Onderwerp	Gedoogbesluit tijdelijke noodopvang vluchtelingen uit Oekraïne
Zaaknummer	Z2025-00001387
B&W datum	29 april 2025
Naam steller	Medewerker team Vergunningverlening Toezicht Handhaving
Teammanager	Teammanager team Vergunningverlening Toezicht Handhaving
Portefeuillehouder	Martin Leenders

Gedoogbesluit "Tijdelijke noodopvang Oekraïense vluchtelingen"

Deeladvies Fysieke veiligheid inzake OEK-locatie Korte Broekweg-Venraysbroek te Venray.

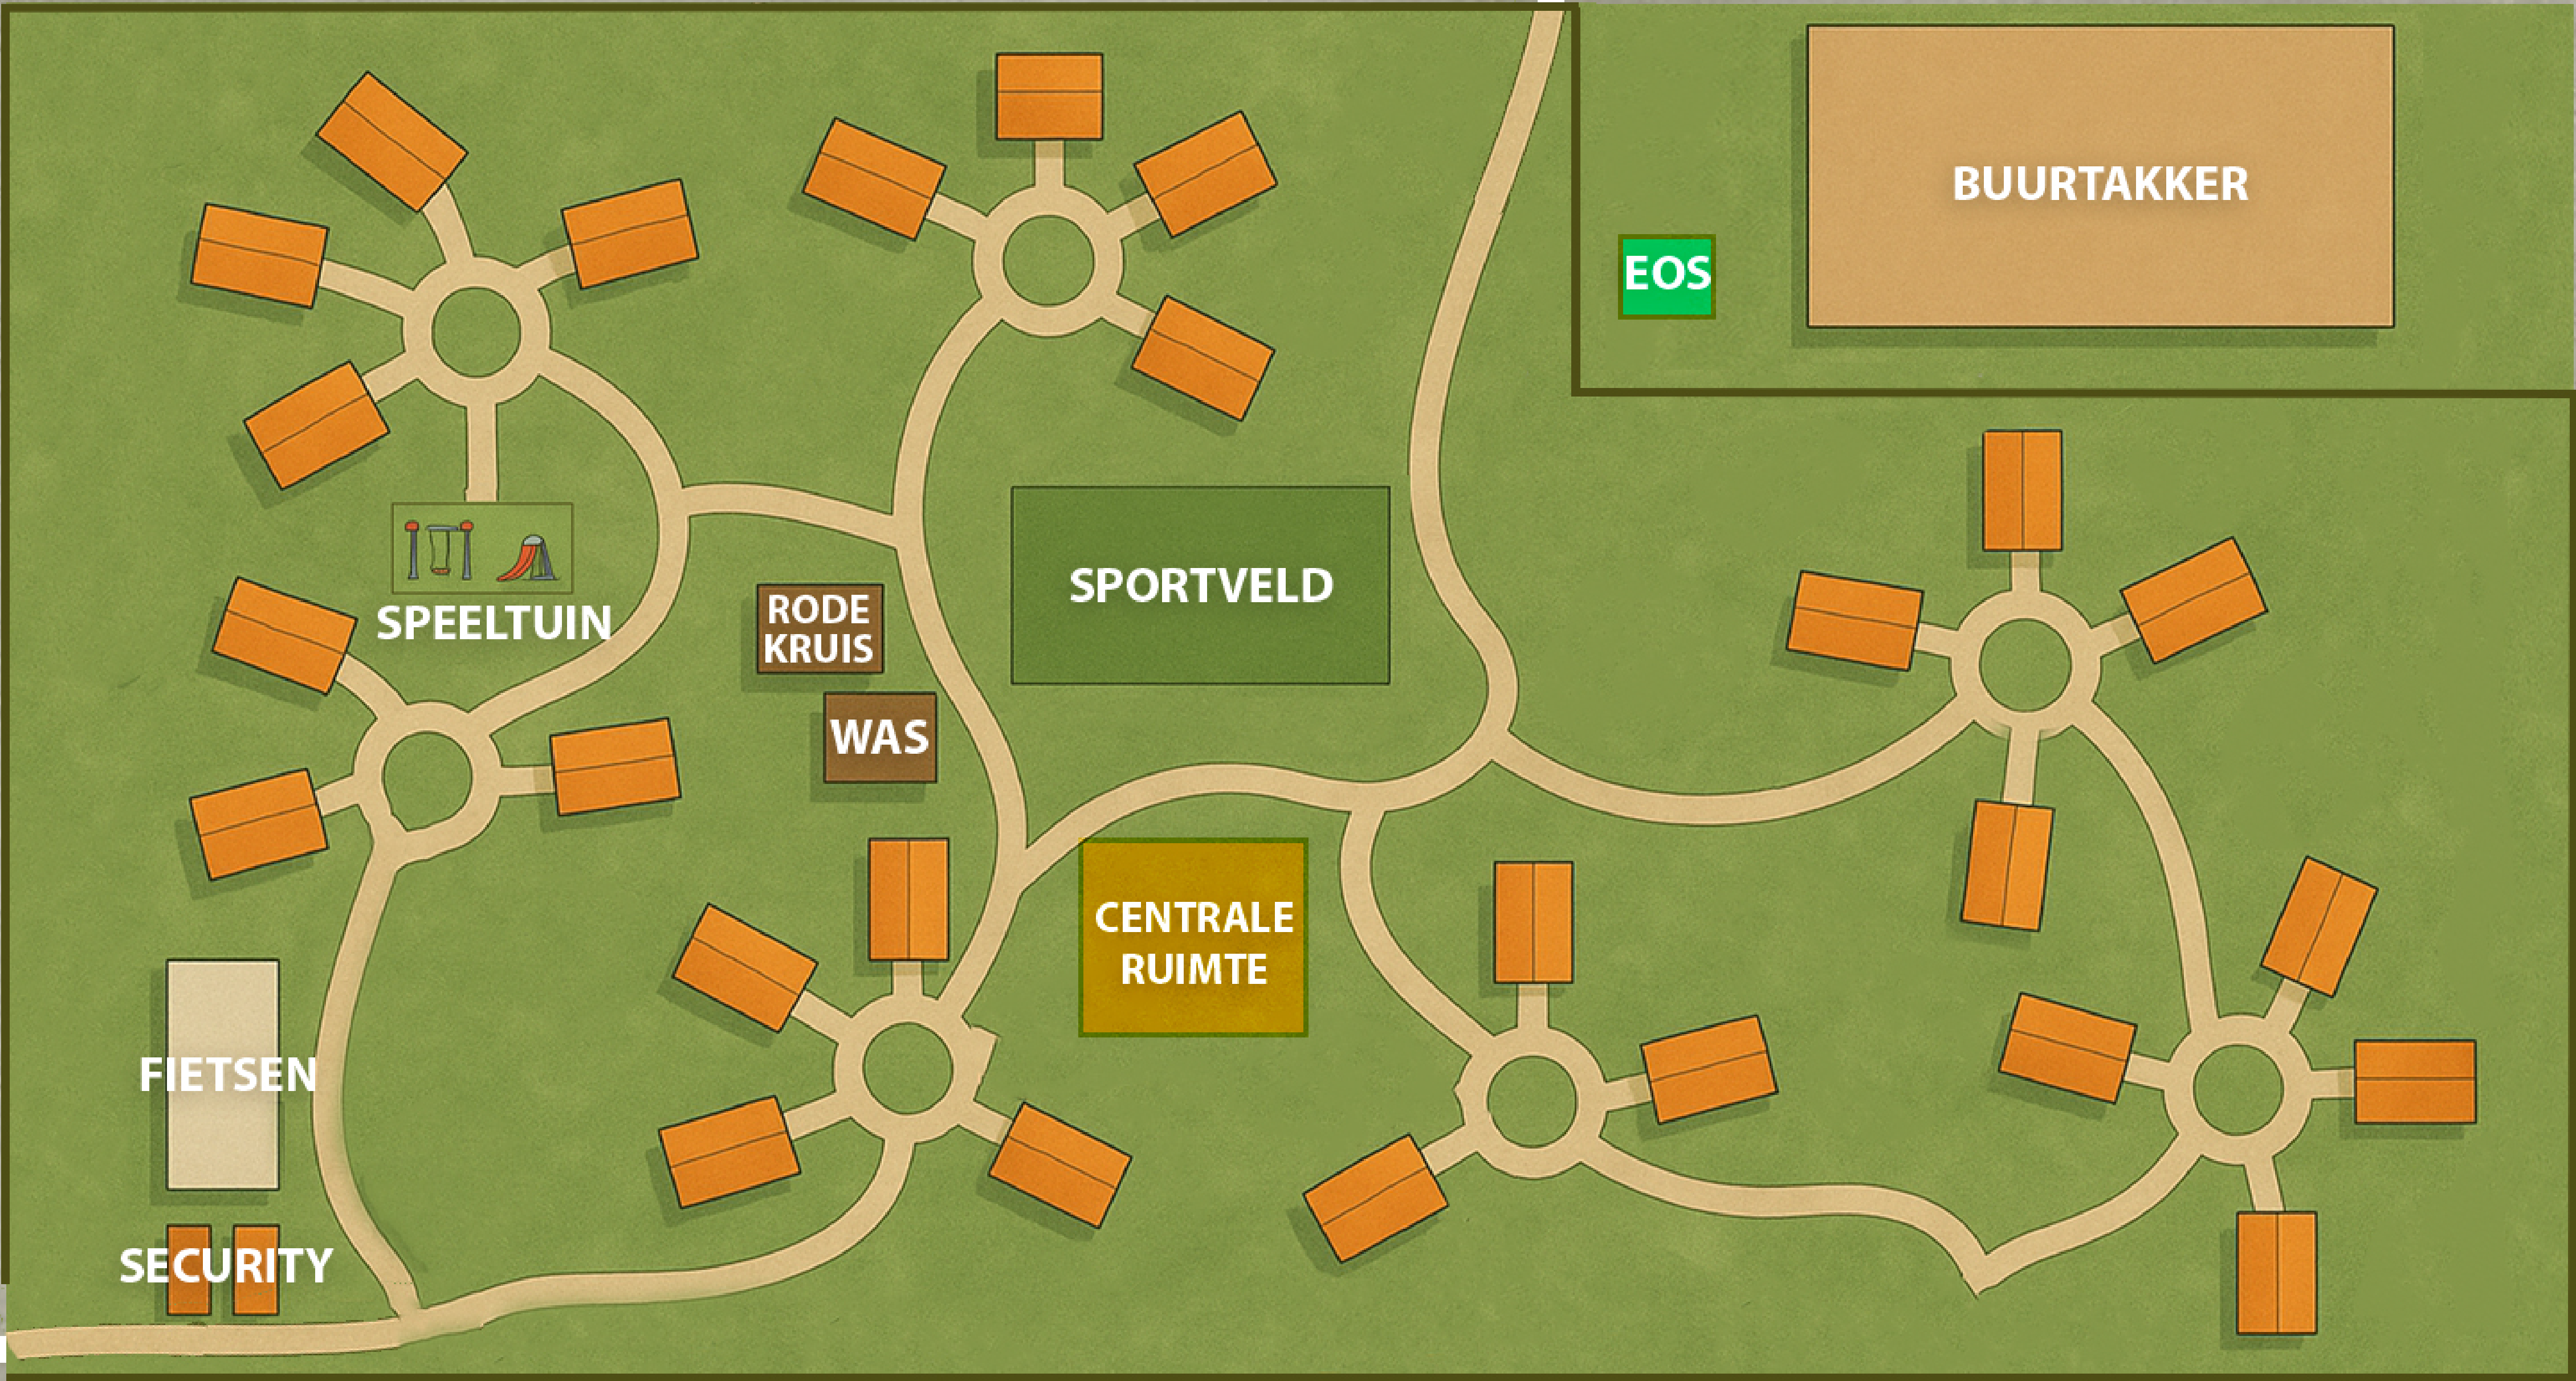
Op tekening staat een stroomvoorziening in de vorm van twee EOS-en. Deze moet qua plaatsing voldoen aan de eisen vanuit het Besluit brandveilig gebruik en basishulpverlening overige plaatsen (BGBOP). Uivoering conform Publicatiereeks Gevaarlijke Stoffen PGS37-1. Dit in overleg met Brandweer Limburg-Noord.

Overigens is niet aangegeven op welke wijze deze geladen worden. Gebruikelijk is dat dit middels dieselaggregaten gebeurt.

Nota bene: De aangegeven plaats voor de EOS-en bevindt zich direct naast een nooduitgang/toegangsroute brandweer. Indien zich een incident voordoet met een EOS, dan is deze route daarmee niet meer bruikbaar. Indien de betreffende EOS-en middels dieselaggregaten worden geladen, nabij de bestaande woning dan kan dit voor overlast zorgen.

Derhalve situering en uitvoering in overleg met Brandweer Limburg-Noord uitvoeren.

- Leg op twee strategische plekken op het terrein geboorde putten aan, met een capaciteit van elk 60m³/uur (Escalatiescenario). Exacte plaats en uitvoering in overleg met Brandweer Limburg-Noord;
- Uitvoering, exacte situering EOS-en + laadvoorziening bepalen in overleg met Brandweer Limburg-Noord.
